## **Vorhabenbezogener Bebauungsplan „Dreifaltigkeitshof“**

### **Abwägung der eingegangenen Stellungnahmen im Rahmen der frühzeitigen Öffentlichkeitsbeteiligung und frühzeitigen Beteiligung der Behörden und sonstigen Träger öffentlicher Belange**

Bestandsplan Strom, Erdgas, Trinkwasser

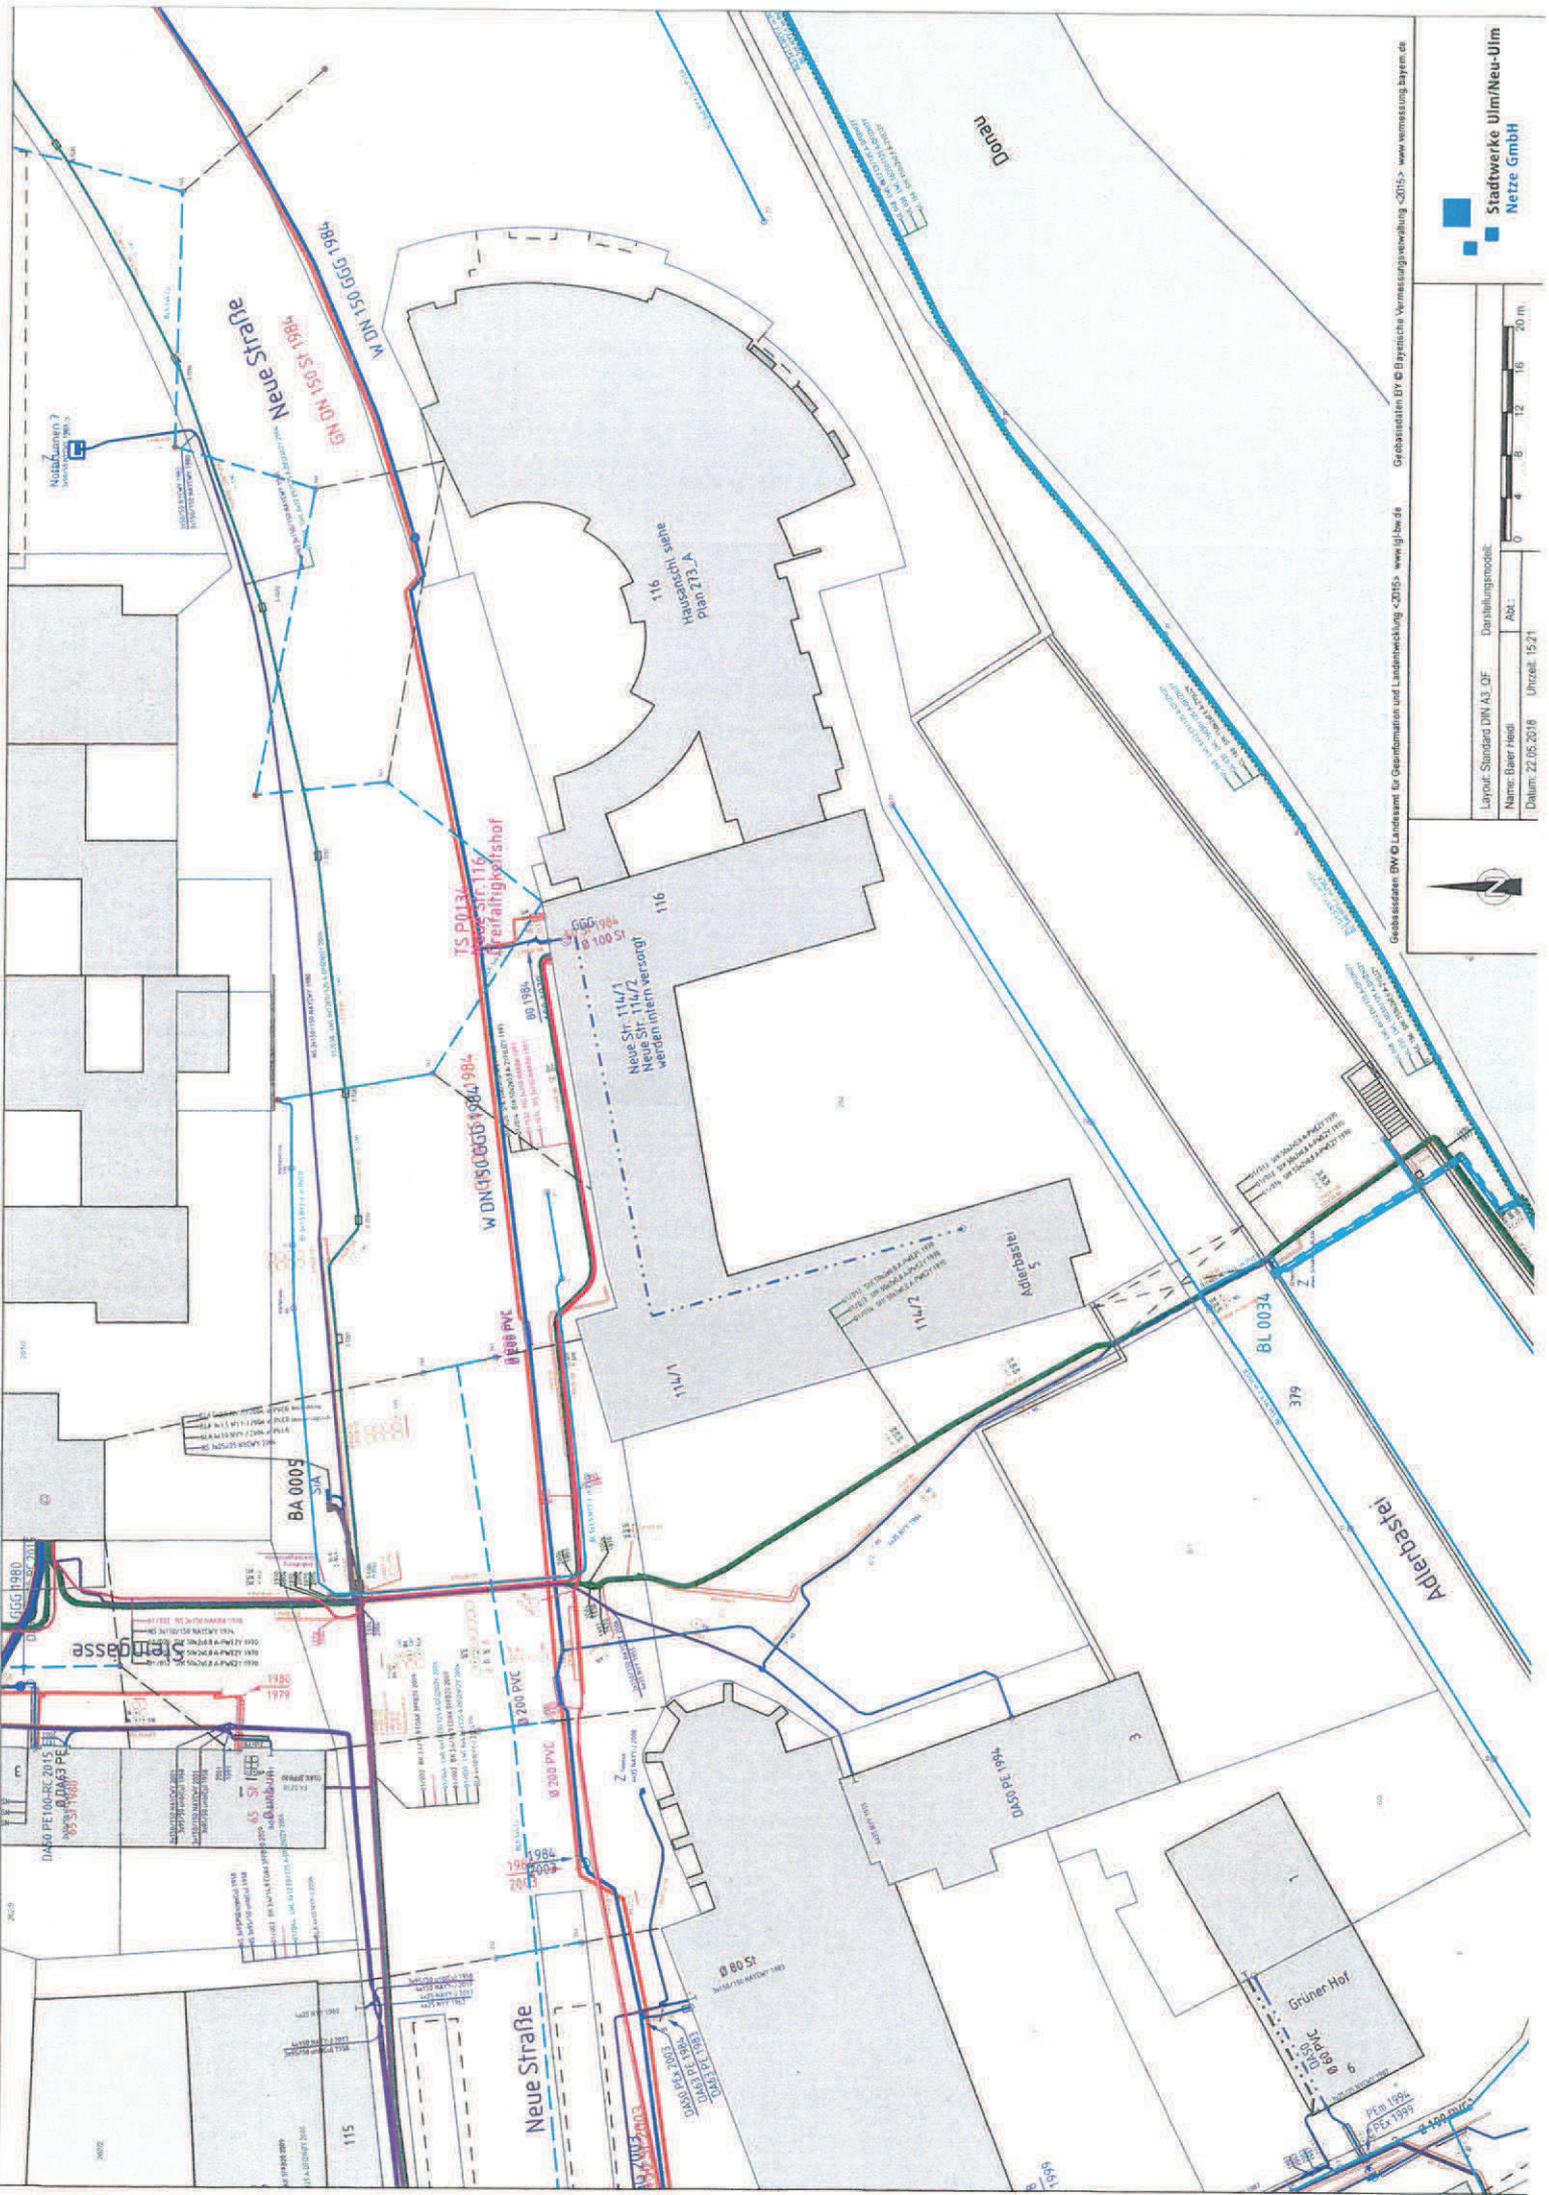
Auf der nördlichen Seite des bestehenden Gebäudes verläuft eine Mittelspannungs- und Steuerkabeltrasse zur bestehenden Trafostation. Der geplante Neubau überbaut diese Trasse. Die Kabel müssen im Zuge der Baumaßnahme umgelegt, bzw. neu verlegt werden. Die Kosten dieser Umlegung trägt der Verursacher.

Am bestehenden Gebäude sind Teile der öffentlichen Straßenbeleuchtung (z.B. Anker der Seilleuchten) angebracht.

Falls es für Ihre Baumaßnahme notwendig ist Teile der öffentlichen Straßenbeleuchtung abzubauen bzw. diese beeinträchtigt werden, bitten wir um frühzeitige Abstimmung zur Planung u.a. für den Abbau, die Errichtung eines Provisoriums und das Wiederanbringen am Gebäude. Die Kostenübernahme ist vorab mit der Stadt abzustimmen.

Die bestehende Trafostation wird in Abstimmung mit der SWU versetzt bzw. ersetzt. Die Stellungnahme wird zur Berücksichtigung an die Vorhabenträgerin weitergeleitet.

Die Stellungnahme wird zur Kenntnis genommen und zur Berücksichtigung an die Vorhabenträgerin weitergeleitet. Die Kosten werden von der Vorhabenträgerin als Verursacherin der Maßnahme getragen.

Die bestehende Straßenbeleuchtung wird in Abstimmung mit der SWU abgebaut, provisorisch ersetzt und wieder am Gebäude befestigt.
